CONSIDERAÇÕES ACERCA DOS QUESTIONAMENTOS REALIZADOS PELA COMISSÃO DE ELABORAÇÃO DO PLANO DE MOBILIDADE URBANA DE SÃO MIGUEL DO OESTE SOBRE O PLANO DE AÇÕES ESTRATÉGICAS.

No dia 16 de dezembro de 2025, foi encaminhado à equipe técnica do CINCATARINA um conjunto de questionamentos sobre o Plano de Ações Estratégicas, documento que faz parte do processo de Elaboração do Plano de Mobilidade Urbana de São Miguel do Oeste - SC.

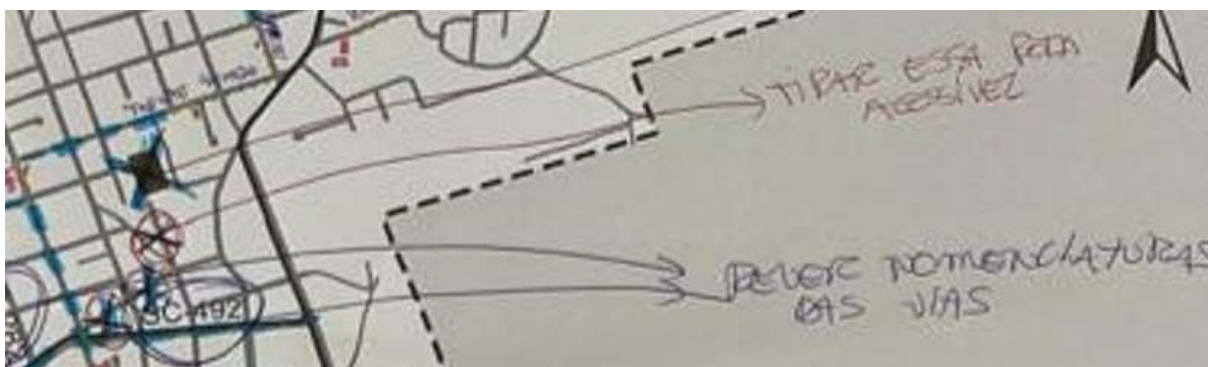
Comissão: Novo centro de reabilitação e centro de autismo;

Verificar localização do novo CAPS no loteamento Privilégium (bairro Estrela) (A localização do CAPS foi demarcada no mapa da hierarquização viária);

Nova UBS bairro São Sebastião;

Nova UBS bairro São José;

Novo centro de idosos do bairro Jardim Peperi;

CINCATARINA: Adicionado conforme solicitação;

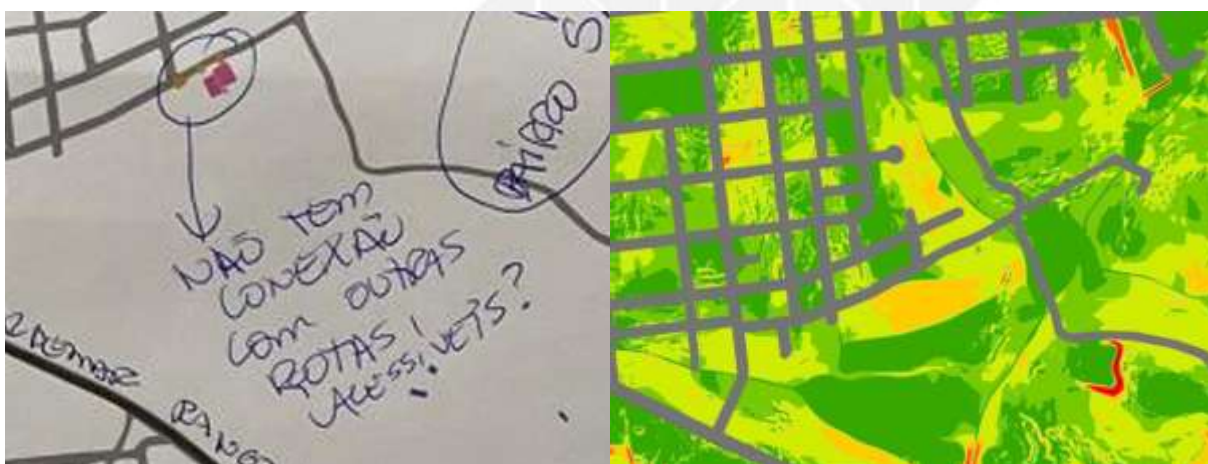
Comissão: Rever nomenclatura das vias

CINCATARINA: Ajustado conforme solicitação;

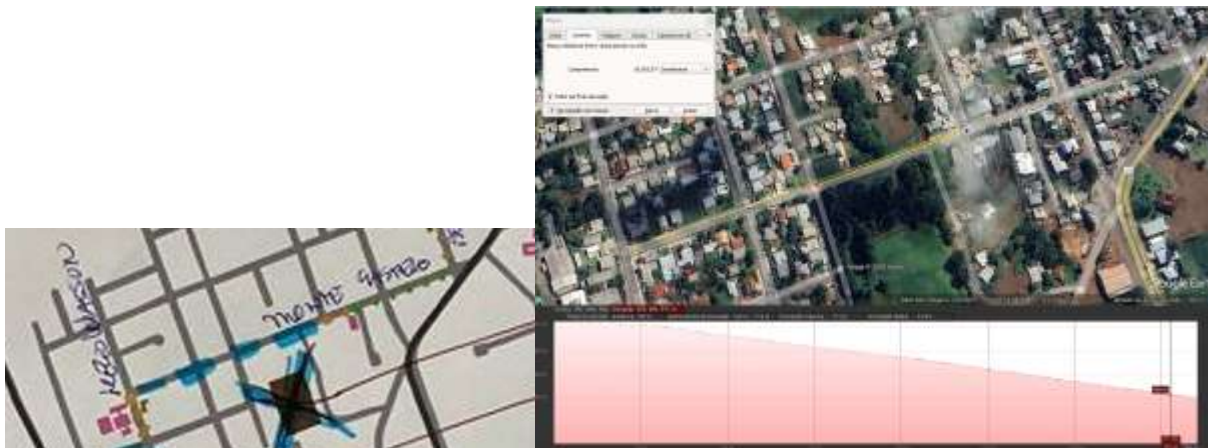
Comissão: Cor azul: novos pontos de conexão (precisam ser verificadas as prioridades);

Nesse trecho há locais com inclinação superior a 8,33%, tornando inadequado classificá-lo como rota acessível.

Nesse trecho há locais com inclinação superior a 8,33%, tornando inadequado classificá-lo como rota acessível.

Adicionado conforme solicitação;

Nesse trecho há locais com inclinação superior a 8,33%, tornando inadequado classificá-lo como rota acessível.

Nesse trecho há locais com inclinação superior a 8,33%, tornando inadequado classificá-lo como rota acessível. Qual a justificativa para conectar com a R. Willy Barth?

Comissão: Proposição de malha cicloviária - tipologia (Figura 75) - Verificar os apontamentos inseridos ao longo do cartograma, conforme as fotografias em anexo.

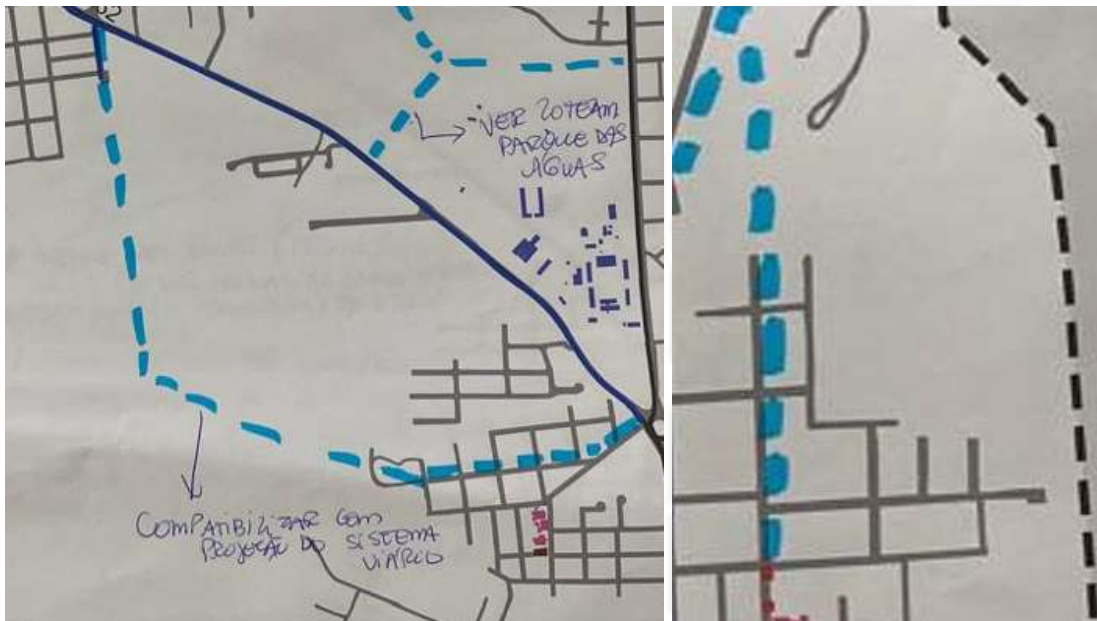
Comissão: Ver loteamento Baldissera e conectar

Ver loteamento Parque das Águas

CINCATARINA: Solicitamos o envio de do arquivo editável e georreferenciado para adicionarmos aos cartogramas.

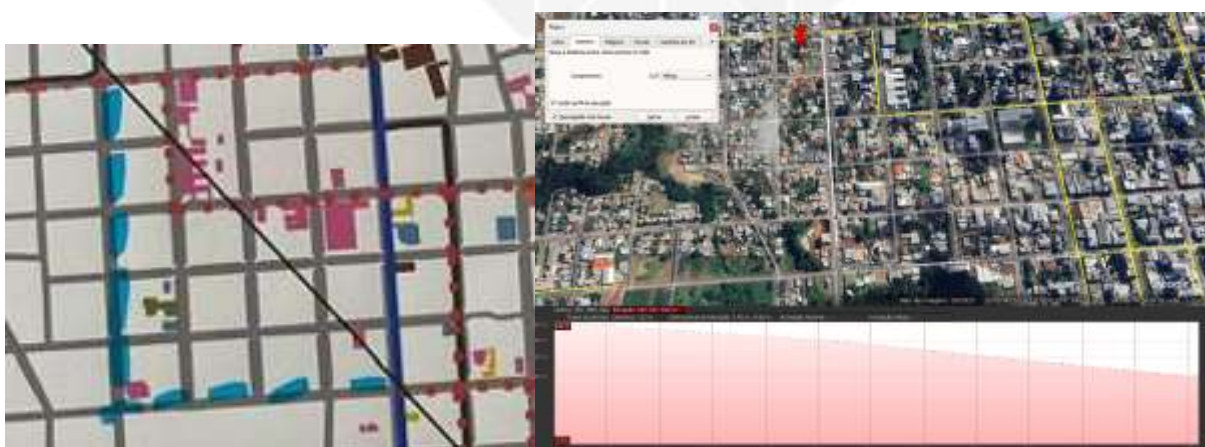
Comissão: Solicitamos algumas alterações na malha cicloviária

A inclinação não permite a implantação de malha cicloviária, pois em uma parte chega a 19,31%.

Adicionado conforme solicitação

A inclinação não permite a implantação de malha cicloviária, pois em uma parte chega a 24,11%.

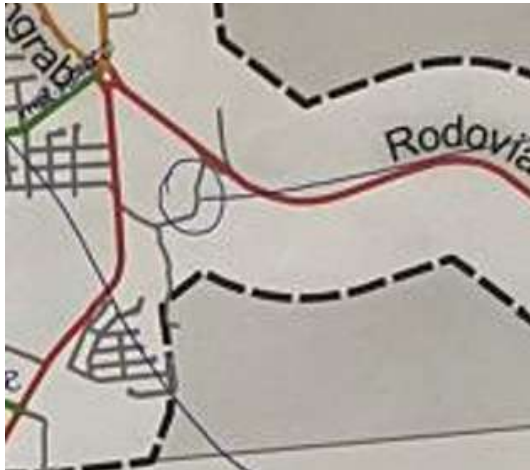
Comissão: Qual é a intenção de mudar este trecho da R. Willy Barth de via estrutural para arterial? Quais as alternativas para tirar o fluxo rápido da R. Willy Barth (esse fluxo rápido será direcionado para aonde)?

CINCATARINA: A alteração da hierarquização viária justifica-se pelas características funcionais e operacionais da via em questão. As vias de trânsito rápido, conforme definição do Código de Trânsito Brasileiro (CTB), não devem possuir acesso direto a

lotes lindeiros nem travessias de pedestres em nível, uma vez que são destinadas prioritariamente à fluidez do tráfego motorizado. No entanto, no município de São Miguel do Oeste, a via analisada apresenta ocupação consolidada ao longo de sua extensão, com acessos diretos aos lotes lindeiros e circulação de pedestres, o que diverge significativamente das exigências desse tipo de via.

Diante desse cenário, a reclassificação para via arterial mostra-se mais compatível com a realidade existente. As vias arteriais caracterizam-se pela presença de interseções em nível, geralmente controladas por semáforos, além de permitirem acessibilidade aos lotes lindeiros e conexão com vias secundárias e locais. Essa tipologia viária possibilita a distribuição equilibrada do tráfego entre diferentes regiões da cidade, conciliando a segurança viária e acessibilidade urbana.

Outro fator determinante para a alteração da hierarquia viária refere-se à velocidade regulamentada. Nas vias de trânsito rápido, a velocidade permitida pode chegar a até 80 km/h, condição que compromete a segurança viária e inviabiliza a permanência e circulação segura de pedestres, ciclistas e demais usuários vulneráveis. Já a classificação como via arterial implica a redução do limite de velocidade em 20 km/h, criando um ambiente mais seguro e adequado para circulação dos diferentes modos de transporte.

No que diz respeito à distribuição do fluxo viário, este permanecerá concentrado na referida via, porém com maior controle de velocidade. A transferência do fluxo para outras vias mostra-se inviável, uma vez que apenas transferiria as problemáticas existentes, sem solucionar as questões relacionadas à segurança, acessibilidade e compatibilidade entre uso do solo e sistema viário.

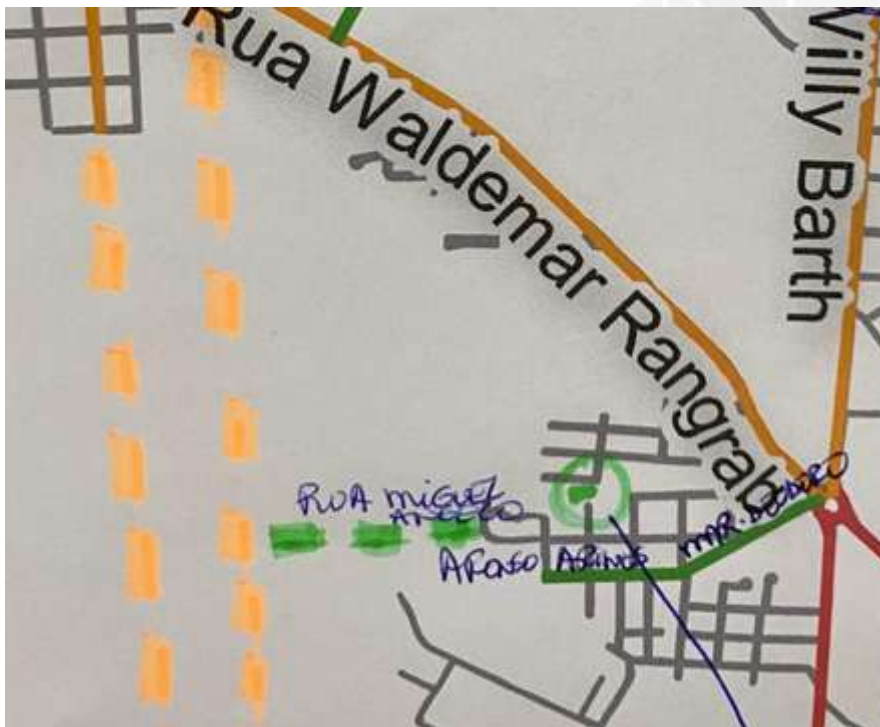
Comissão: Conectar no sentido norte sul. Conectar R. Guanabara com R. José Klein.

CINCATARINA: Essas conexões existem? Pois na adequação da hierarquização viária trazemos apenas as vias já consolidadas, novas vias fazem parte das regras presentes na lei de Parcelamento do Solo Municipal.

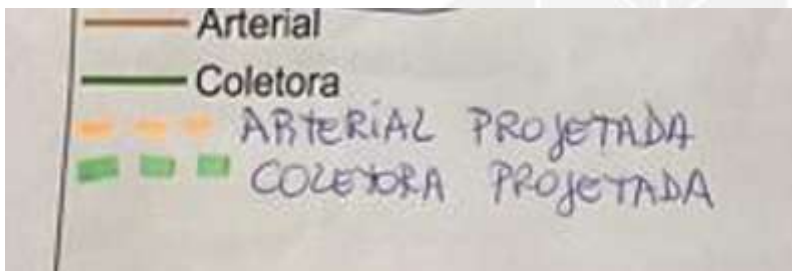
Comissão: Seguir até o perímetro urbano.

Rua câmara de vereadores até a rua do condomínio fechado (R. Irmão F. Alberto até a R. Emílio Giovanez).

Ligar até o Parque de Exposições Rineu Gransotto.

CINCATARINA: As vias projetadas requerem estudo específico conforme informado anteriormente.
